SÄKERHETSMEDDELANDE (SM)

Avstängd in och utfart Älvsjödepån söder via växel Äs 036 a/b **Detta meddelande ersätter i sin helhet SM 2022-24**

Utdrag ur spårplan

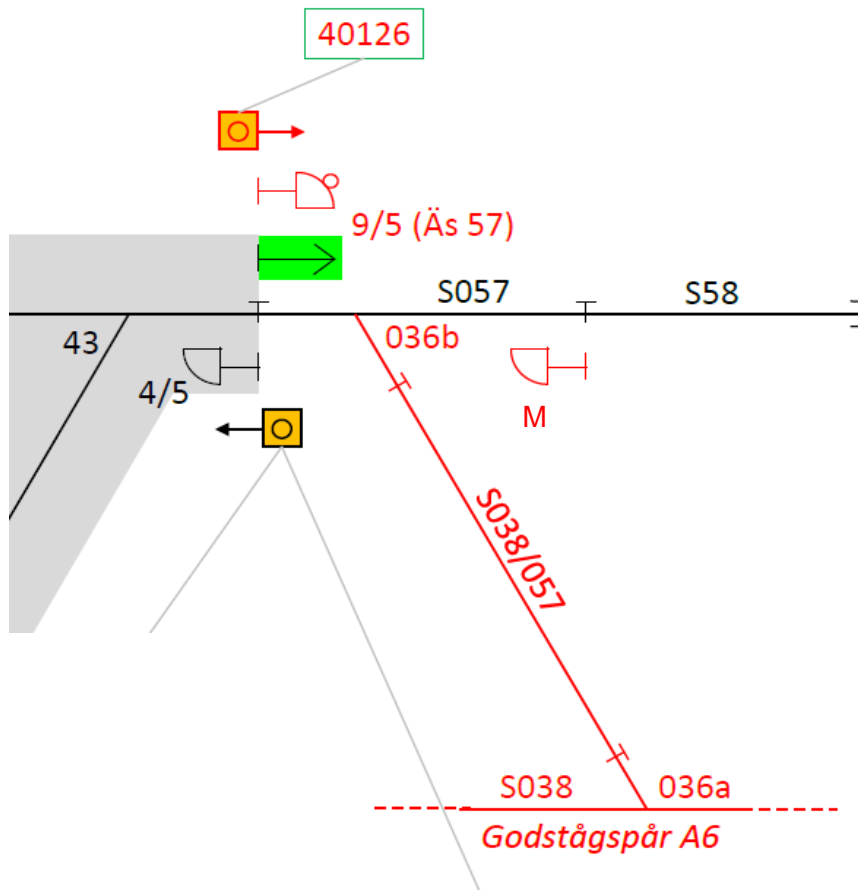
Huvuddvärgsignal 9/5 (Äs 57) och dvärgsignal M (f.d. 2/5) tas i drift.

Manöverlåda 40126 tas ur drift och säckas.

Växel 036 a/b klovas i vänsterläge. Nycklar förvaras på projektkontoret för projektet Älvsjö upprustning samt MTRP arbetsledare i Äs.

Växling får ske på södra utdragsspåret vid ”snett höger” i huvuddvärgsignal 9/5 (ÄS57).
